8020 Low Power

ADDENDUM TO INSTRUCTION MANUAL 419607 - IND*2/SEP02

MAN 1000011448 ML Version: A Status: PL (released | freigegeben) printed: 11.05.2016

**Using a converter 8023
with the sensor
8020 Low Power**

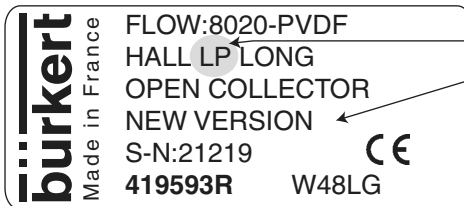
A «NEW VERSION» of the sensor 8020 Low Power can only be connected to a «NEW VERSION» of the converter 8023. See corresponding labels.
